INTERROGAZIONE nr. 9/2015

OGGETTO : Realizzazione e completamento della struttura destinata a Palestra Comunale annessa al Plesso scolastico, sede della Scuola Primaria, Scuola d'Infanzia e Asilo Nido sito in Granozzo con Monticello, Piazza Falcone e Borsellino.

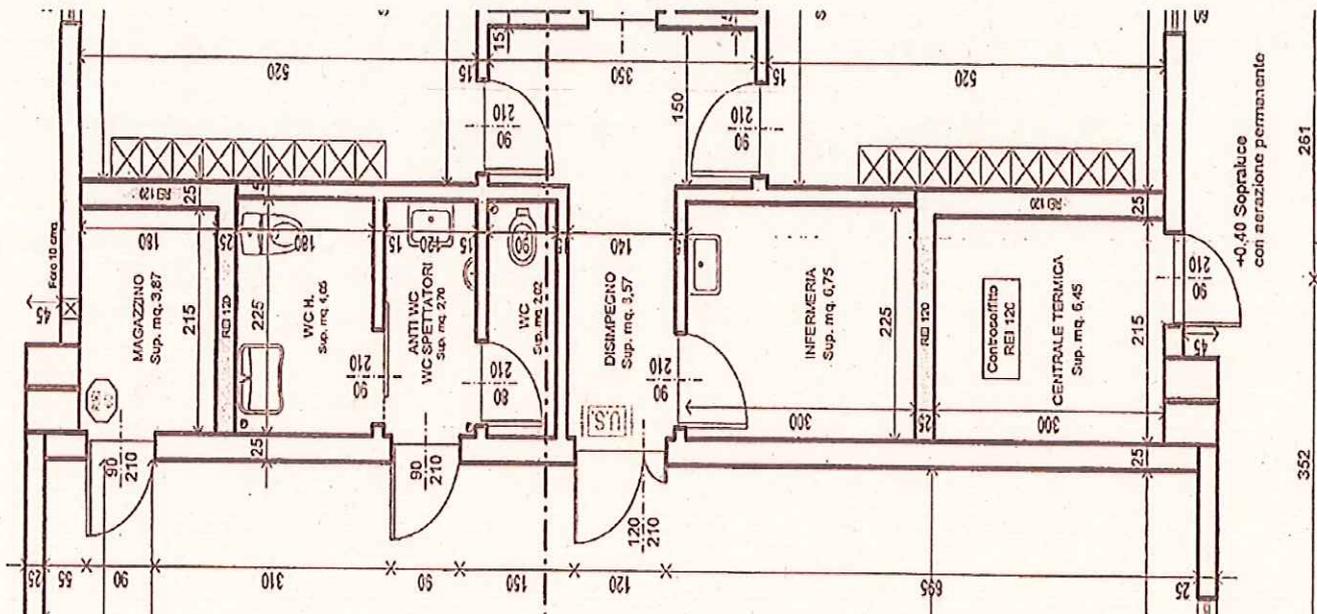
4. se a fronte della realizzazione di tali impianti sia stata rilasciata specifica certificazione;
5. se la voce inserita nel computo metrico estimativo datato maggio 2012, come sotto riportato, in particolare alle pagine 6 e 7, di cui al numero d'ordine 13, codice D13 **"Realizzazione di muratura di tamponamento...omissis..."** in particolare **"Centrale Termica e Magazzino (2,15+1,80+2,15+3,00)*(4,65)**, come di seguito si riporta:

possano essere ricondotti alla realizzazione della medesima parte dell'immobile, in quanto dell'esame del progetto definitivo/esecutivo dell'opera, si rileva l'esistenza e la presenza di un solo locale ad uso "Centrale Elettrica" ed un solo locale ad uso "Magazzino" come si evince di seguito:

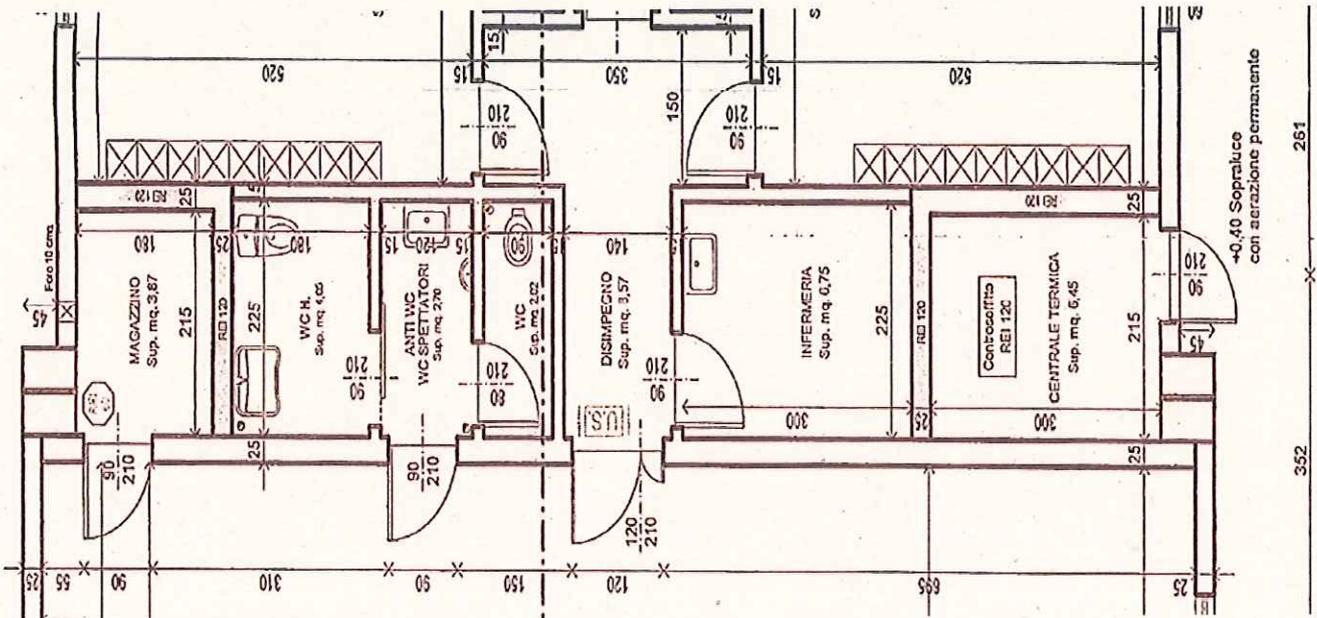
6. se l'esecuzione dell'intonaco, inserita nel computo metrico estimativo datato maggio 2012, come sotto riportato, in particolare alla pagina 7, di cui al numero d'ordine 15, codice D15 "Esecuzione di intonaco completo ...omissis... Quantit  come D13", ove nella quantit  di mq 1.910,30   computato anche l'esecuzione dell'intonaco relativo alla muratura che delimita i locali Centrale Termica e Magazzino, come di seguito si riporta:

possano essere ricondotti alla realizzazione dell'intonaco della medesima parte dell'immobile, in quanto dell'esame del progetto definitivo/esecutivo dell'opera, si rileva l'esistenza e la presenza di un solo locale ad uso "Centrale Elettrica" ed un solo locale ad uso "Magazzino" come si evince di seguito:

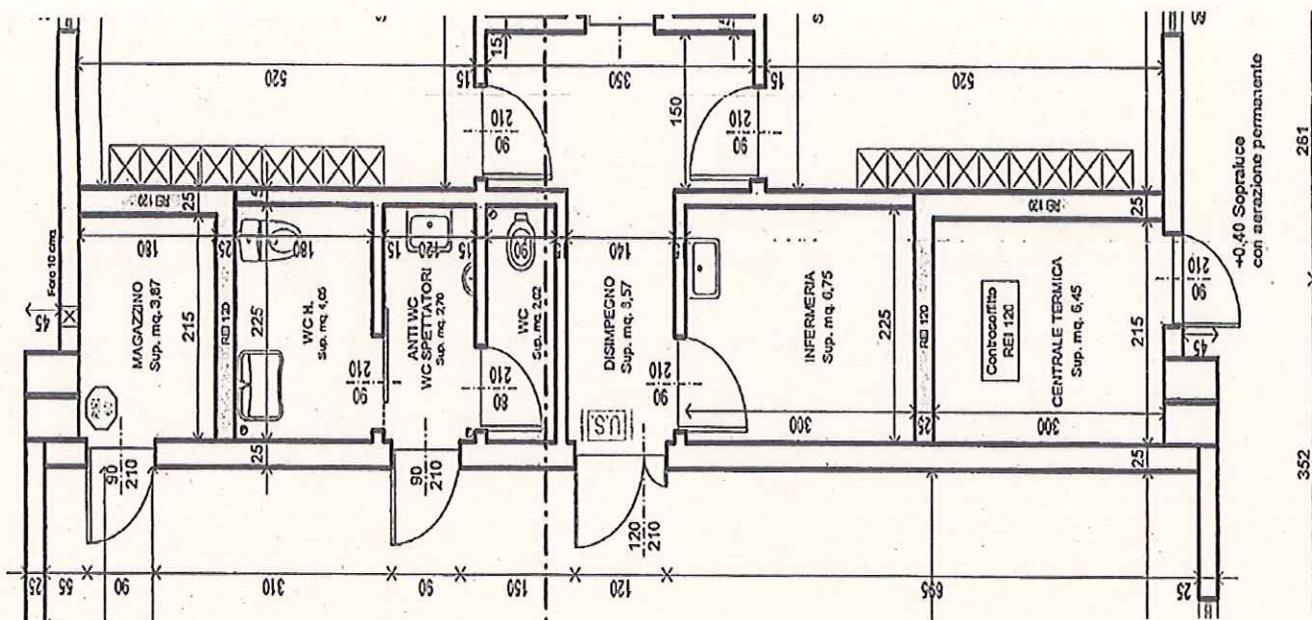
7. se l'esecuzione della pitturazione di superfici murarie interne, inserita nel computo metrico estimativo datato maggio 2012, come sotto riportato, in particolare alla pagina 8, di cui al numero d'ordine 17, codice D17 "pitturazione di superfici murarie interne ...omissis... Quantità come D15" e l'esecuzione della pitturazione di superfici murarie esterne, come sotto riportato, in particolare alla pagina 8, di cui al numero d'ordine 18, codice D18 "pitturazione di superfici murarie esterne...omissis... Quantità come D15" ove nella quantità di mq 1.910,30 sono computate anche le esecuzioni di pitturazione relative alle murature che delimitano i locali Centrale Termica e Magazzino, come di seguito si riporta:

possano essere ricondotti alla realizzazione di pitturazione della medesima parte dell'immobile, in quanto dell'esame del progetto definitivo/esecutivo dell'opera, si rileva l'esistenza e la presenza di un solo locale ad uso "Centrale Elettrica" ed un solo locale ad uso "Magazzino" come si evince di seguito:
